## AVIS IRSN N° 2023-00073

**Objet :** Anneau d'étanchéité autour de la cuve placé au fond de le piscine du bâtiment réacteur - Réacteurs électronucléaires EDF du CNPE du Bugey.

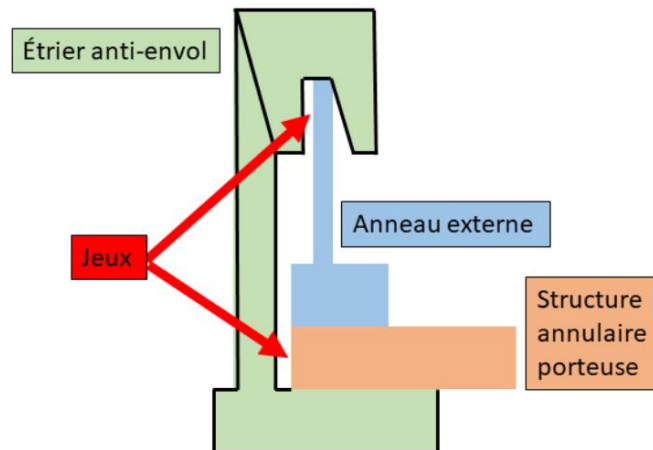
Le dimensionnement mécanique des deux anneaux est satisfaisant, la démonstration de leur tenue aux contraintes thermiques est apportée. Cependant, l'IRSN a constaté que les effets de la dilatation thermique de l'anneau externe sur le dimensionnement des étriers anti-envol n'étaient pas pris en compte. Le schéma ci-dessous, représentant une vue en coupe de l'étrier anti-envol serrant l'anneau externe sur la structure annulaire porteuse, permet de visualiser les deux jeux susceptibles d'être comblés lors de la dilatation thermique de l'anneau externe : entre l'étrier anti-envol et l'anneau externe d'une part, et entre l'étrier anti-envol et la structure annulaire porteuse d'autre part. **L'IRSN a ainsi identifié le risque que la dilatation thermique de l'anneau externe comble les jeux existants et induise des déformations mécaniques pouvant se traduire par une perte d'étanchéité. Ce point fait l'objet de la recommandation présentée en annexe.**

L'IRSN recommande qu'EDF garantisse l'existence de jeux suffisants, d'une part entre le système de bridage et l'anneau d'étanchéité externe et d'autre part entre le système de bridage et la structure annulaire porteuse en fond de piscine, afin de pouvoir reprendre la dilatation thermique radiale de l'anneau externe pour les différentes conditions de fonctionnement du réacteur et d'assurer ainsi le respect de l'exigence d'étanchéité.
